令03原機(速材)007

令和3年12月24日

国立研究開発法人日本原子力研究開発機構
大洗研究所(南地区)の使用施設(照射燃料集合体試験施設)
に係る使用前確認申請書記載事項の変更届

図3. TEMの試料室外表面と管理区域境界との距離の関係

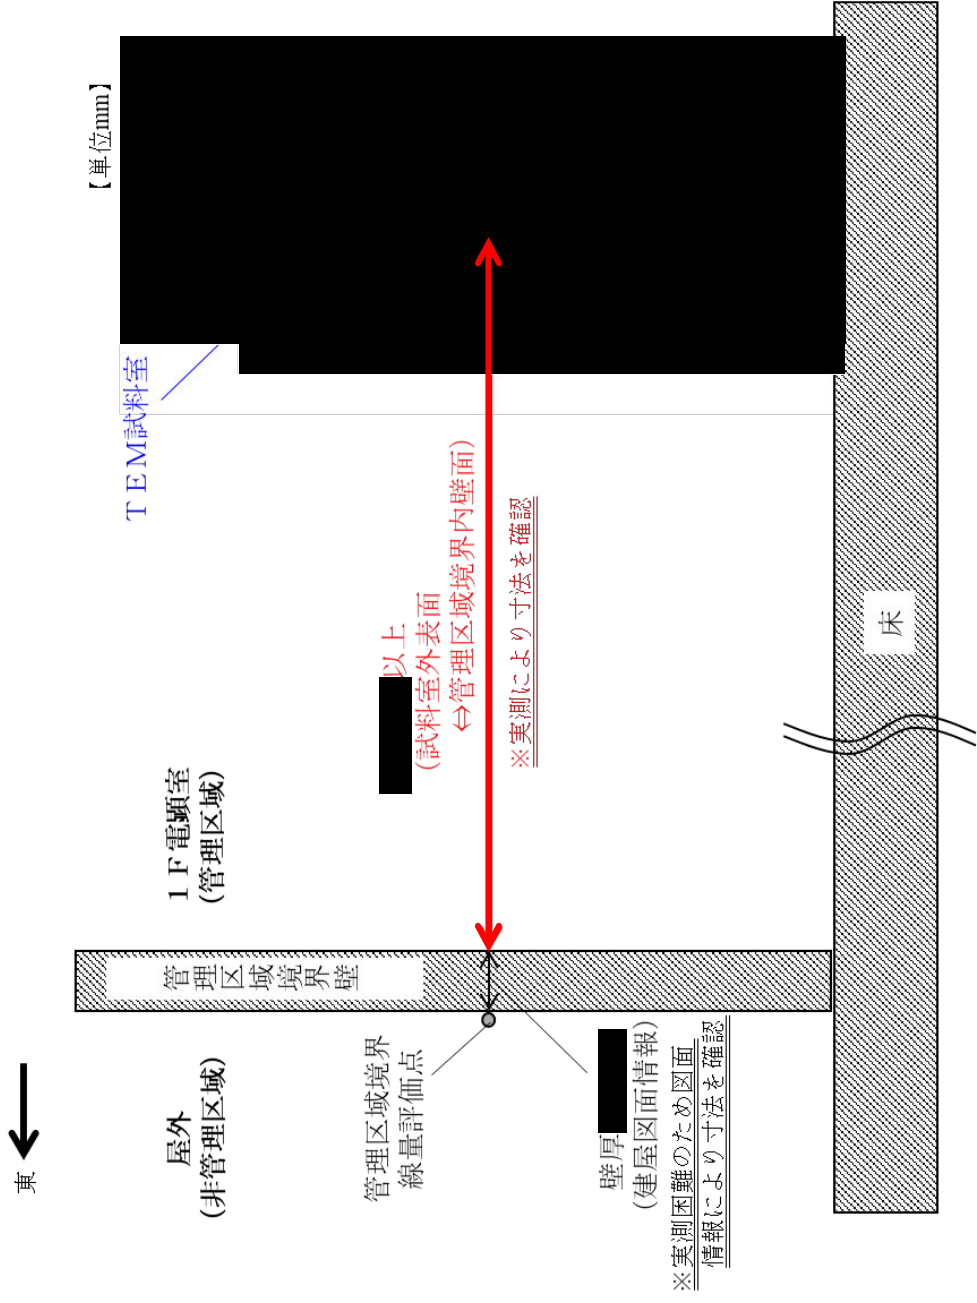
- ・「2. 法律55条の2第2項(技術基準との適合性)について」の「(21)遮蔽(使用施設等の技術基準に関する規則第24条)」について、TEM等の分析装置の設置場所と管理区域境界(外壁)との距離の寸法検査において、実測により確認する距離とFMF建屋図面(竣工図)により確認する距離を明確化するため、図3、図4、図5及び図10の各分析装置の試料室外表面と管理区域境界との距離の関係を示した図を以下のとおり変更(記載の追加)する。また、これに伴う記載の適正化のため、設計結果に係る記載を以下のとおり変更(記載の追加)する。(変更箇所を二重下線で示す。)

- ・ TEMの設置場所(核燃料物質が収納される試料室の外表面)と管理区域境界の内壁との距離が [] 以上であり、管理区域境界の壁厚が [] である。したがって、TEMの設置場所(核燃料物質が収納される試料室の外表面)と管理区域境界(外壁)との距離が 3000mm 以上である。
- ・ FIBの設置場所(核燃料物質が収納される試料室の外表面)と管理区域境界の内壁との距離が [] 以上であり、管理区域境界の壁厚が [] である。したがって、FIBの設置場所(核燃料物質が収納される試料室の外表面)と管理区域境界(外壁)との距離が 3000mm 以上である。
- ・ SIMSの設置場所(核燃料物質が収納される試料室の外表面)と管理区域境界の内壁との距離が [] 以上であり、管理区域境界の壁厚が [] である。したがって、SIMSの設置場所(核燃料物質が収納される試料室の外表面)と管理区域境界(外壁)との距離が 4000mm 以上である。
- ・ TEM、FIB及びSIMSの設置場所(核燃料物質が収納される試料室の表面)と人が立ち入る場所(装置の操作場所)の距離が 300mm 以上である。

検査対象	基準
TEM、FIB、SIMS	・TEMの試料室外表面と管理区域境界内壁との距離が [] 以上であることを実測により確認する。また、FMF建屋図面(竣工図)において管理区域境界壁の壁厚が [] であることを確認する。これにより、TEMの
